「リサイクル燃料備蓄センター 使用済燃料貯蔵事業許可申請書」 に係る補正書の提出について

平成 21 年 4 月 7 日
リサイクル燃料貯蔵株式会社

当社は、本日、リサイクル燃料備蓄センターの使用済燃料貯蔵事業許可申請書（平成 19 年 3 月 22 日申請）に係る補正書（以下「補正書」という）を経済産業大臣に提出しましたのでお知らせいたします。

別添 1 横浜断層に関する評価の比較

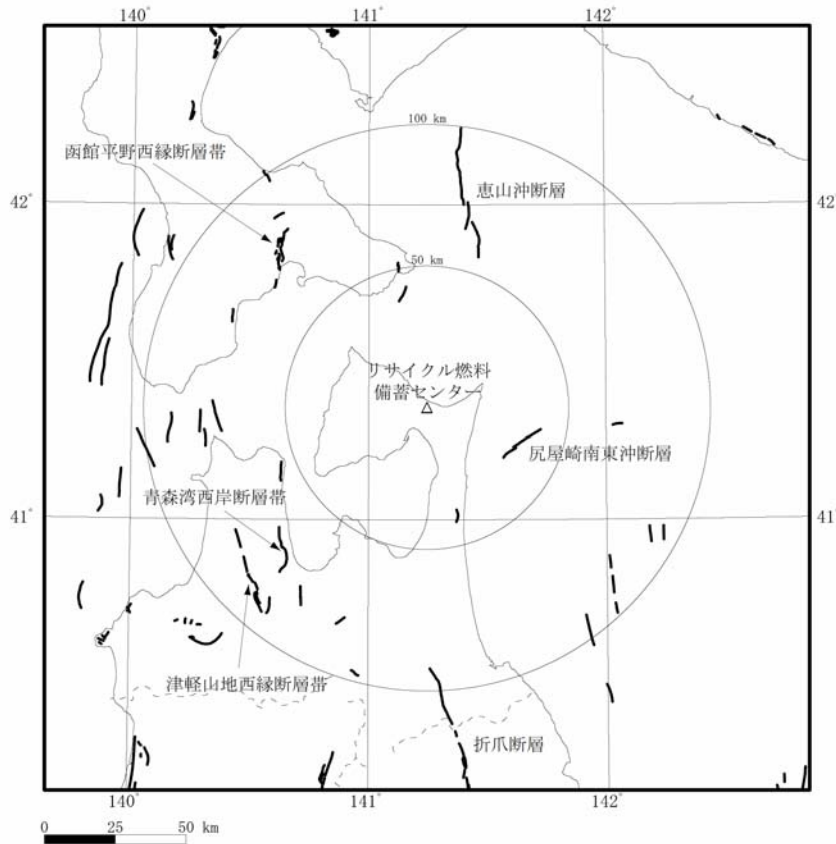
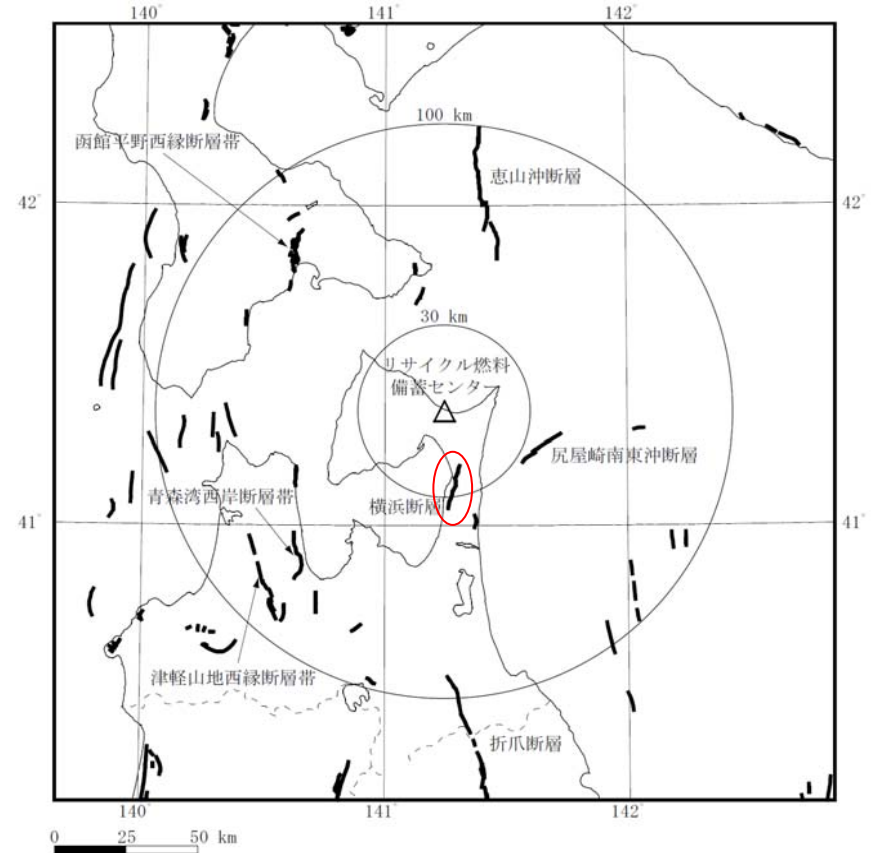
横浜断層は活動性なしと評価

(耐震設計上考慮せず)

横浜断層の活動性を考慮することとし、断層長さをむつ市
きたかわだいさわ むかいたいら
北川代沢から横浜町向 平付近に至る約 15.4km と評価

(耐震設計上考慮すべき断層に変更し記載)

別添 3 貯蔵建屋機器配置図の比較

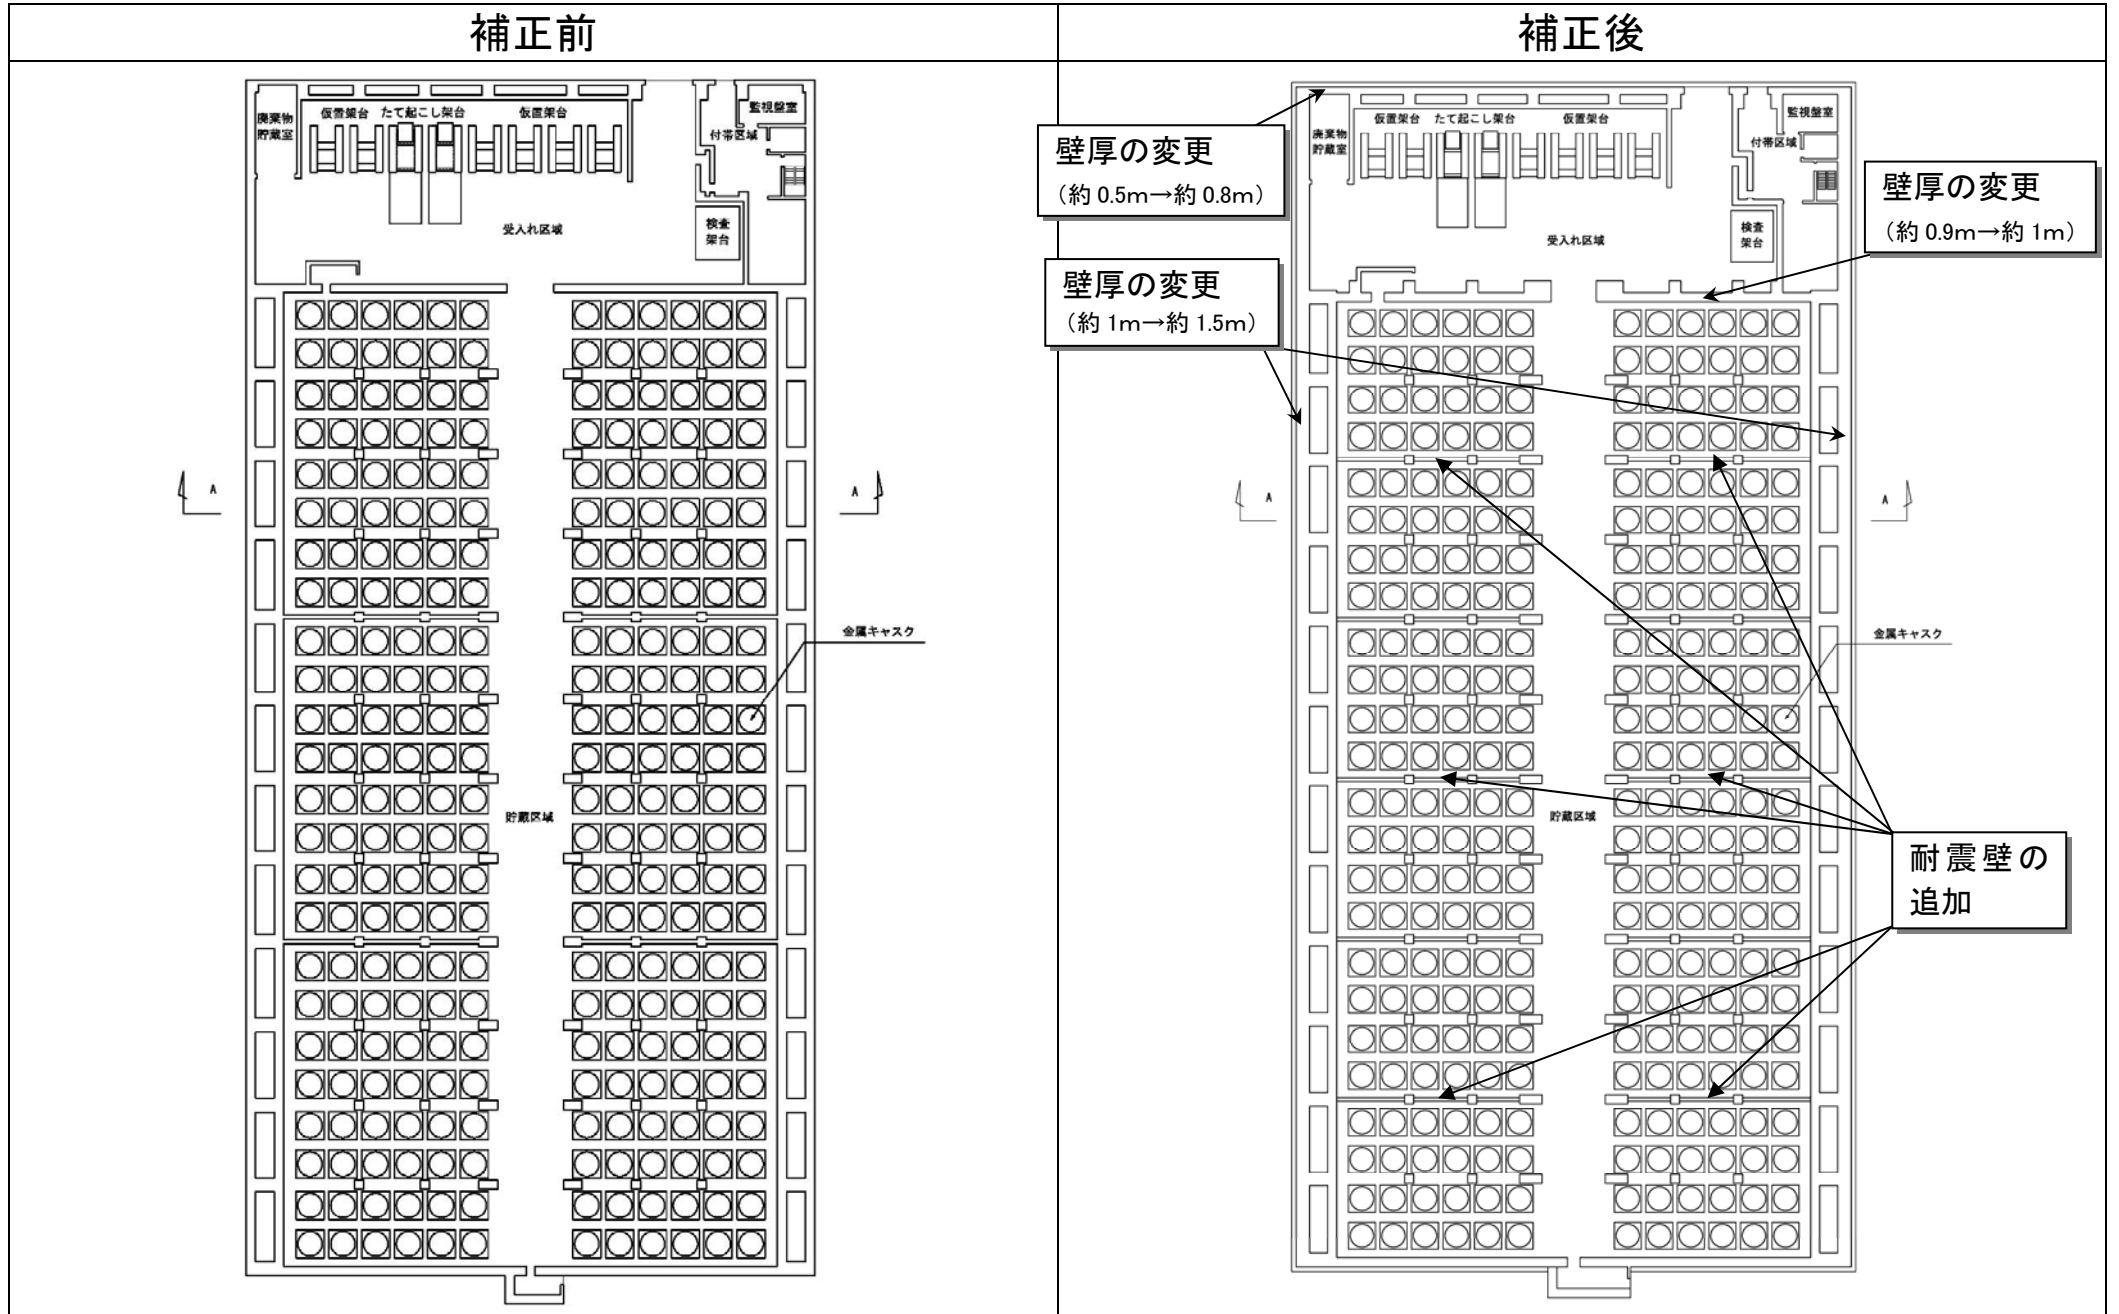
災害に強い施設作りを目指し、貯蔵建屋の壁厚の変更や耐震壁等の追加、金属キャスクの下部トラニオンの追加などの設計進捗の結果を機器配置図や使用済燃料貯蔵設備本体概要図等に反映した。
